### **Nota van inlichtingen inschrijvingsfase behorend bij:**

Bestek "Vechtoevers fase 2 te Ommen"

Besteknr: 13029

Aanbesteder: Waterschap Vechtstromen  
Postbus 5006  
7600 GA ALMELO

**Grontmij**  
 tel. 0592 - 33 88 99  
 fax. 0592 - 33 06 67  
 www.grontmij.nl

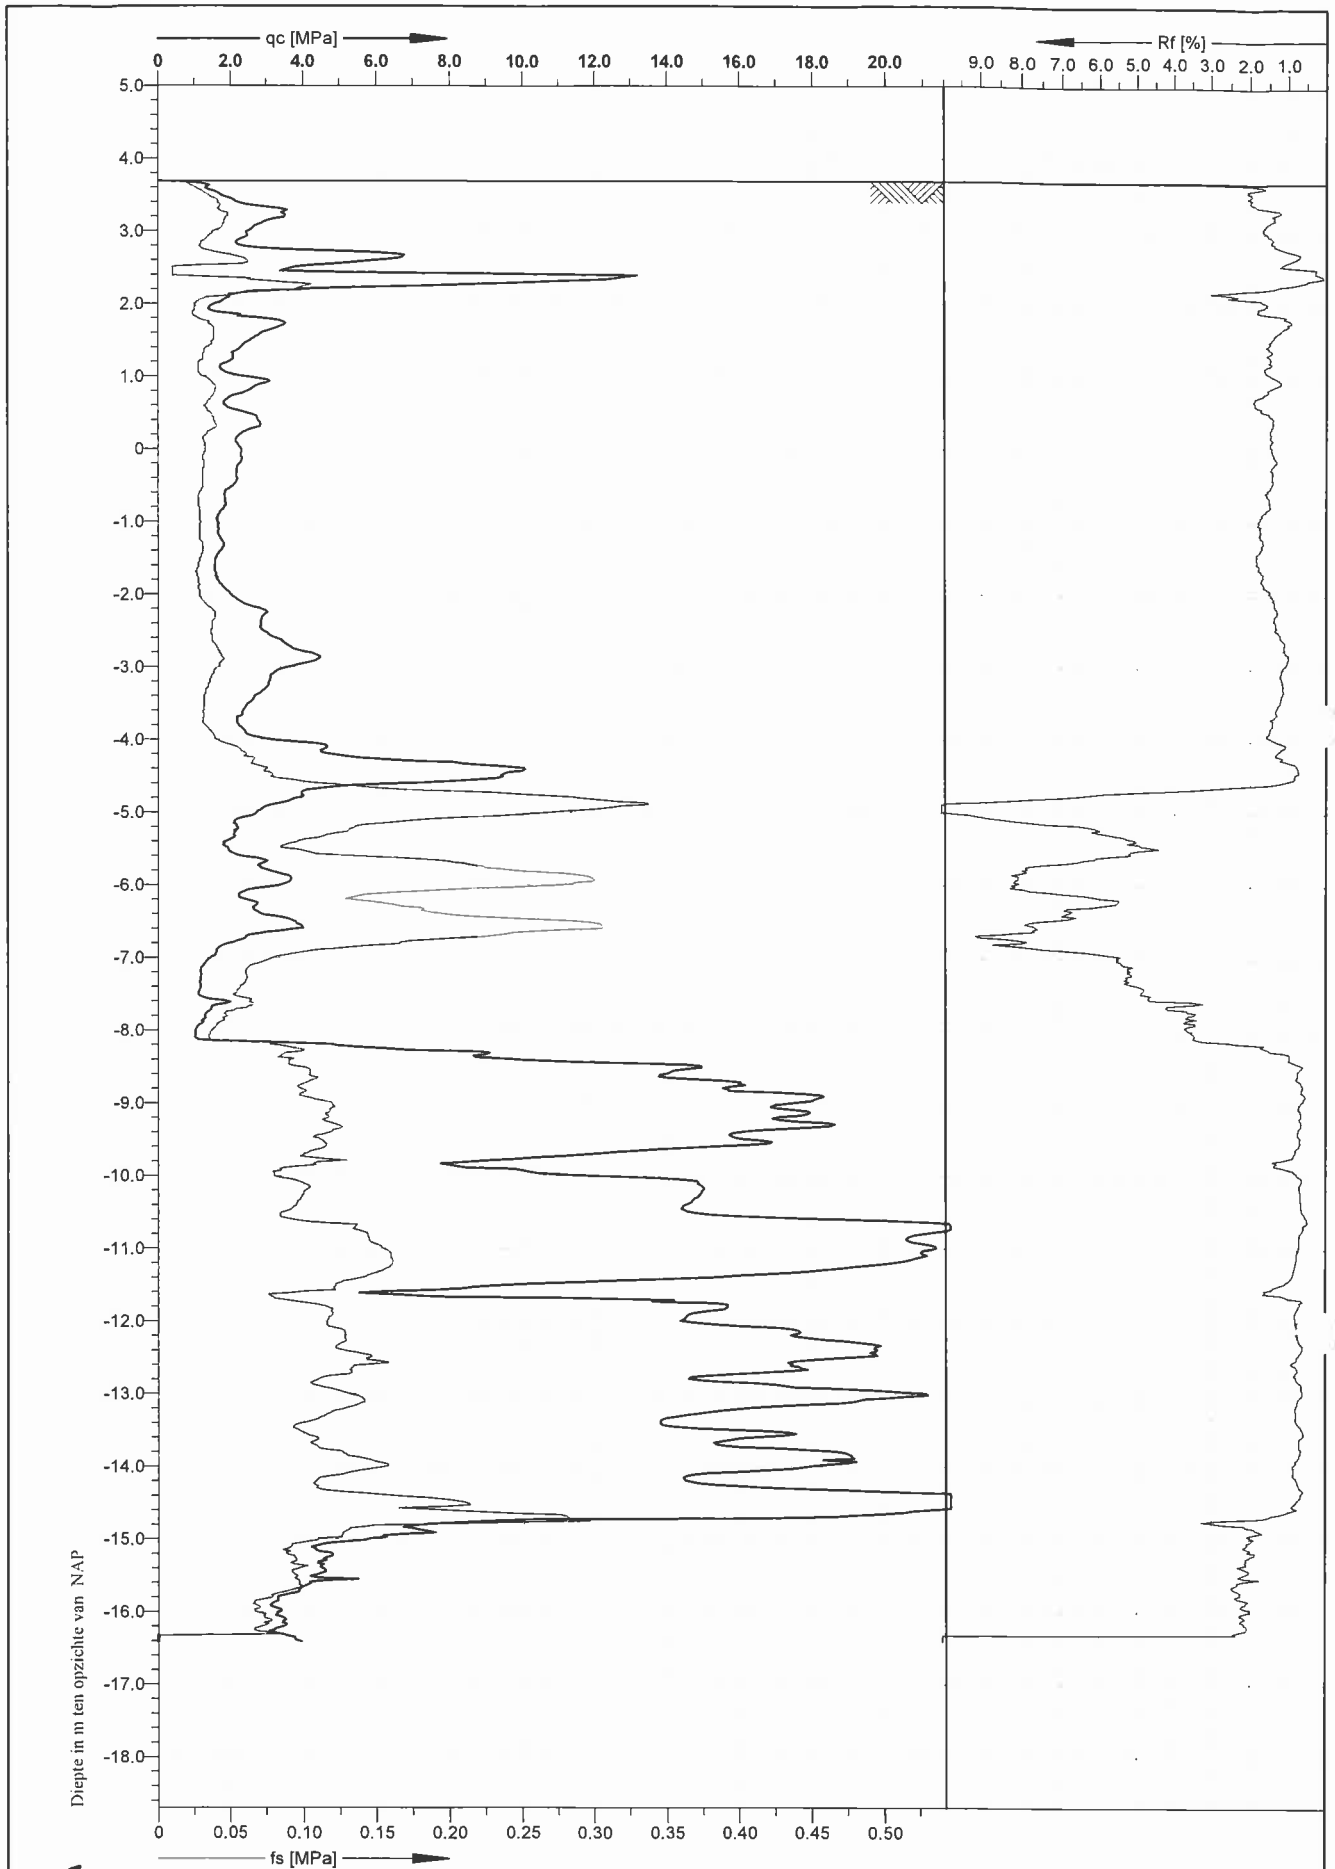
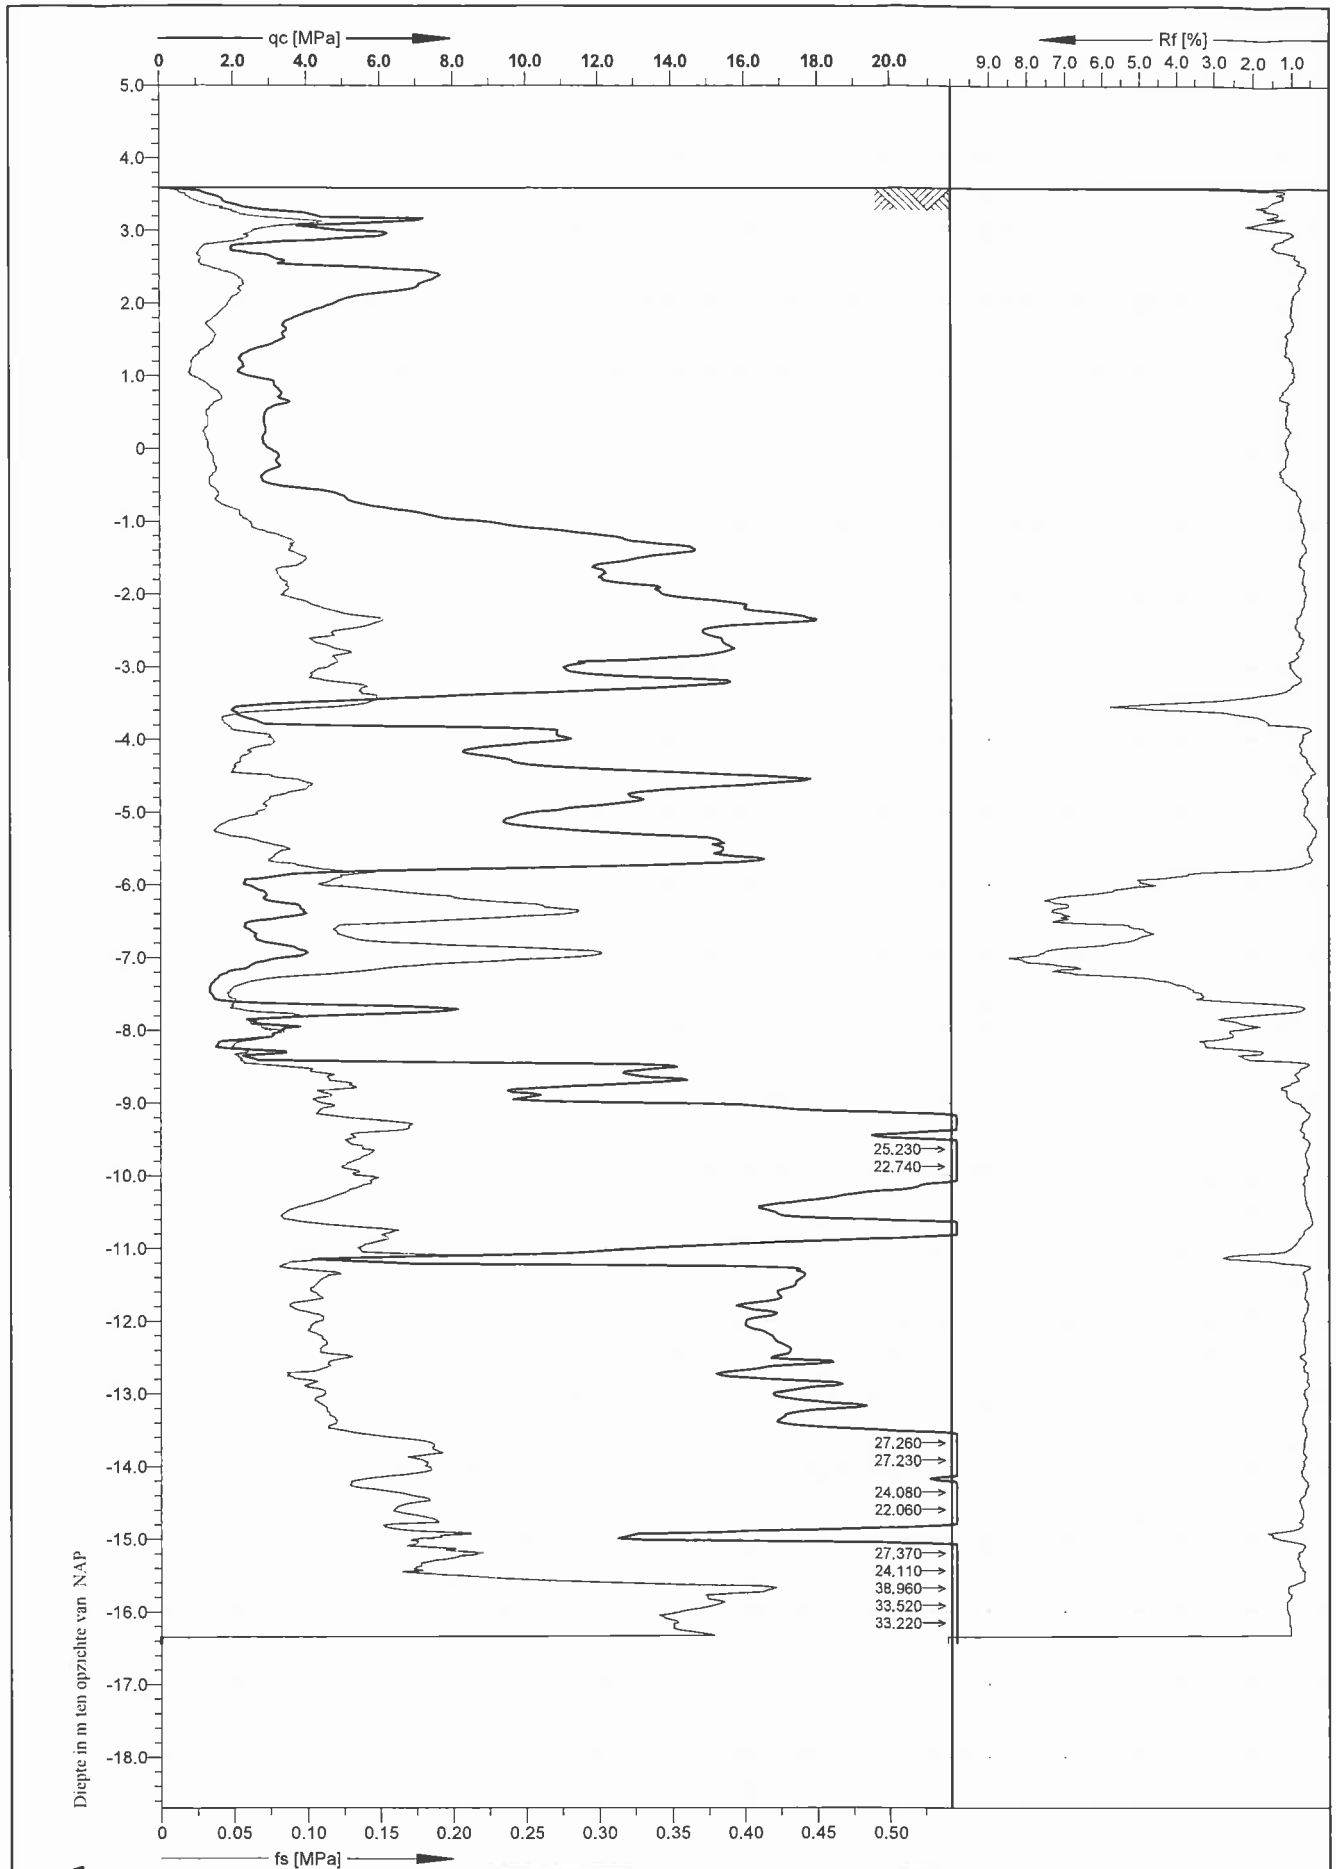
Wil OG de sonderingen ter beschikking stellen?

Ja, zie bijlage 2 in deze Nota van Inlichtingen.
